OTTEMPERANZA ALLE CONDIZIONI AMBIENTALI N.551 MiTE: TAVOLA SINOTTICA

Condizioni Ambientali parere n.551 del 29/08/2022 MINISTERO DELLA TRANSIZIONE ECOLOGICA

INTERVENTI DI ADEGUAMENTO DEL TRATTO DELLA S.S.4 SALARIA IN LOCALITA' MOZZANO

PROGETTO ESECUTIVO — AN-259

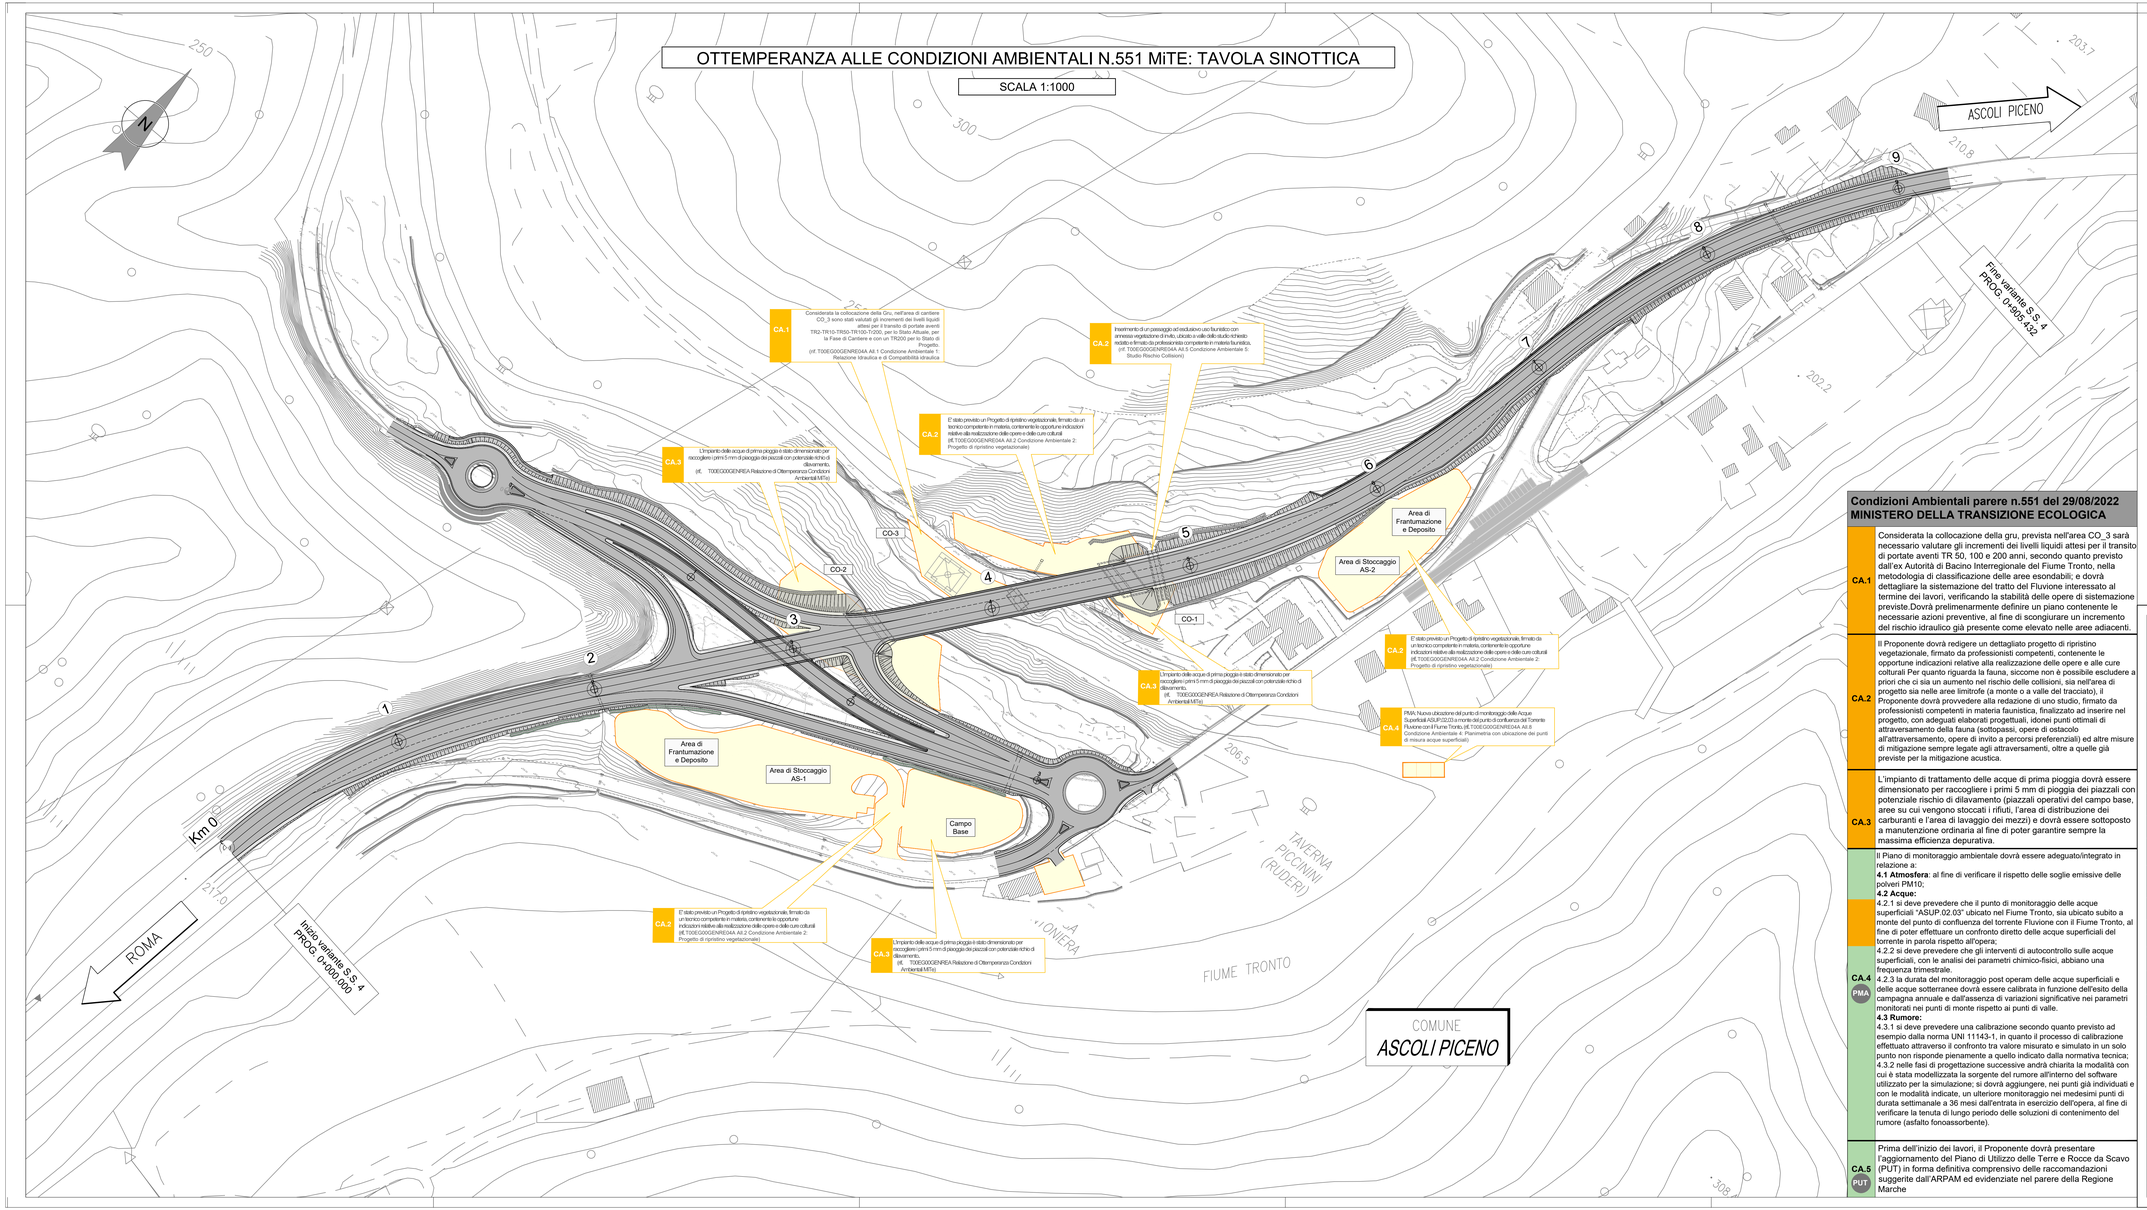
CA.1	Considerata la collocazione della gru, prevista nell'area CO_3 sarà necessario valutare gli incrementi dei livelli liquidi attesi per il transito di portate aventi TR 50, 100 e 200 anni, secondo quanto previsto dall'ex Autorità di Bacino Interregionale del Fiume Tronto, nella metodologia di classificazione delle aree esondabili; e dovrà dettagliare la sistemazione del tratto del Fluvione interessato al termine dei lavori, verificando la stabilità delle opere di sistemazione previste.Dovrà prelimenarmente definire un piano contenente le necessarie azioni preventive, al fine di scongiurare un incremento del rischio idraulico già presente come elevato nelle aree adiacenti.
CA.2	Il Proponente dovrà redigere un dettagliato progetto di ripristino vegetazionale, firmato da professionisti competenti, contenente le opportune indicazioni relative alla realizzazione delle opere e alle cure colturali Per quanto riguarda la fauna, siccome non è possibile escludere a priori che ci sia un aumento nel rischio delle collisioni, sia nell'area di progetto sia nelle aree limitrofe (a monte o a valle del tracciato), il Proponente dovrà provvedere alla redazione di uno studio, firmato da professionisti competenti in materia faunistica, finalizzato ad inserire nel progetto, con adeguati elaborati progettuali, idonei punti ottimali di attraversamento della fauna (sottopassi, opere di ostacolo all'attraversamento, opere di invito a percorsi preferenziali) ed altre misure di mitigazione sempre legate agli attraversamenti, oltre a quelle già previste per la mitigazione acustica.

CA.3	L'impianto di trattamento delle acque di prima pioggia dovrà essere dimensionato per raccogliere i primi 5 mm di pioggia dei piazzali con potenziale rischio di dilavamento (piazzali operativi del campo base, aree su cui vengono stoccati i rifiuti, l'area di distribuzione dei carburanti e l'area di lavaggio dei mezzi) e dovrà essere sottoposto a manutenzione ordinaria al fine di poter garantire sempre la massima efficienza depurativa.
CA.4 PMA	Il Piano di monitoraggio ambientale dovrà essere adeguato/integrato in relazione a: **4.1 Atmosfera**: al fine di verificare il rispetto delle soglie emissive delle polveri PM10; **4.2 Acque:** 4.2.1 si deve prevedere che il punto di monitoraggio delle acque superficiali "ASUP.02.03" ubicato nel Fiume Tronto, sia ubicato subito a monte del punto di confluenza del torrente Fluvione con il Fiume Tronto, al fine di poter effettuare un confronto diretto delle acque superficiali del torrente in parola rispetto all'opera; 4.2.2 si deve prevedere che gli interventi di autocontrollo sulle acque superficiali, con le analisi dei parametri chimico-fisici, abbiano una frequenza trimestrale. 4.2.3 la durata del monitoraggio post operam delle acque superficiali e delle acque sotterranee dovrà essere calibrata in funzione dell'esito della campagna annuale e dall'assenza di variazioni significative nei parametri monitorati nei punti di monte rispetto ai punti di valle. **4.3 Rumore:** 4.3.1 si deve prevedere una calibrazione secondo quanto previsto ad esempio dalla norma UNI 11143-1, in quanto il processo di calibrazione effettuato attraverso il confronto tra valore misurato e simulato in un solo punto non risponde pienamente a quello indicato dalla normativa tecnica; 4.3.2 nelle fasi di progettazione successive andrà chiarita la modalità con cui è stata modellizzata la sorgente del rumore all'interno del software utilizzato per la simulazione; si dovrà aggiungere, nei punti già individuati e con le modalità indicate, un ulteriore monitoraggio nei medesimi punti di durata settimanale a 36 mesi dall'entrata in esercizio dell'opera, al fine di verificare la tenuta di lungo periodo delle soluzioni di contenimento del rumore (asfalto fonoassorbente).

CA.5 PUT	Prima dell'inizio dei lavori, il Proponente dovrà presentare l'aggiornamento del Piano di Utilizzo delle Terre e Rocce da Scavo (PUT) in forma definitiva comprensivo delle raccomandazioni suggerite dall'ARPAM ed evidenziate nel parere della Regione Marche

CA.4 PMA	4.1.Le emissioni di polveri sono state implementate sia per la fase di cantiere sia per la fase di esercizio. In corso d'opera la valutazione è stata implementata con il contributo delle macchine e dello stoccaggio dei cumuli.

4.2.2 Nella fase del corso d'opera, è stata modificata l'articolazione temporale delle misure in situ, dei campionamenti e delle analisi dei parametri chimico fisici che saranno eseguite con cadenza trimestrale.

4.2.3 Nella Relazione del PMA è stata data evidenza della prescrizione richiesta relativa al monitoraggio post operam delle acque superficiali e sotterranee.

4.3.1 In considerazione dello sviluppo progettuale e dei ricettori presenti si conferma una sola postazione di misura per la definizione del clima acustico

4.3.2 E' stato esteso il monitoraggio di durata settimanale fino a 36 mesi dall'entrata in esercizio dell'opera, al fine di verificare la tenuta di lungo periodo dell'asfalto fonoassorbente.
CA.5 PUT	Prima dell'inizio dei lavori, sarà aggiornato e sottoposto il P.U.T. agli Enti competenti, condividendo le modalità esecutive adottate dell'Esecutore
